工程指示 / 要求簡箋(E.I.)

工程指示編號：EI / 1530 / 20

工程名稱：觀塘裕民坊

工程項目：幕牆 6 樓 FD 門邊企用鐵通

1 PART ELEVATION FOR CURTAIN WALL

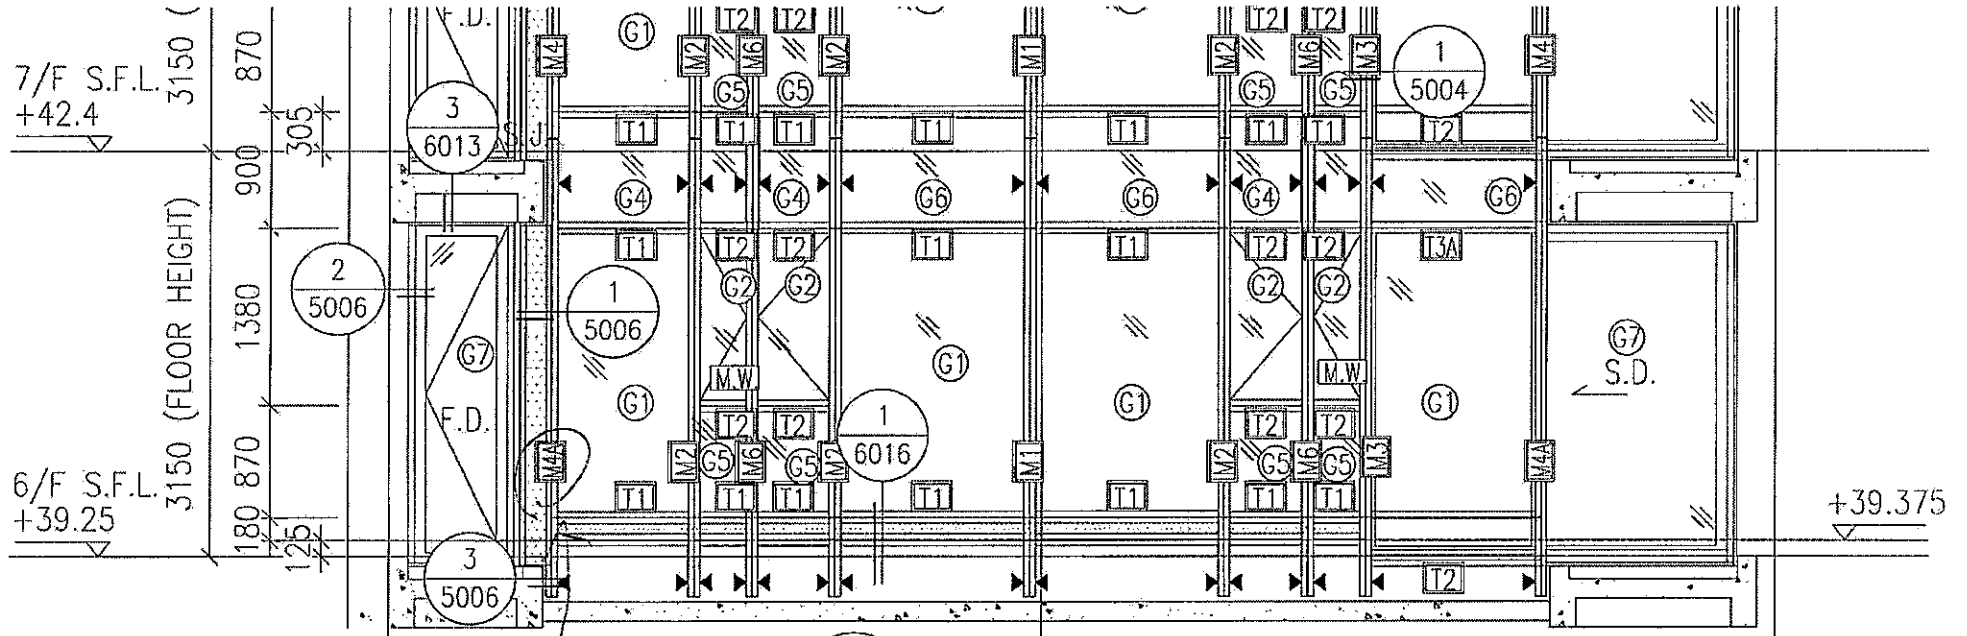
FD門 M4A 料
改用 M2 料 (X85546) 請 後修改加2圖
力要加 加力鐵

6 樓 FD 門邊企改用 M2 料(X85546)，邊企用鐵通
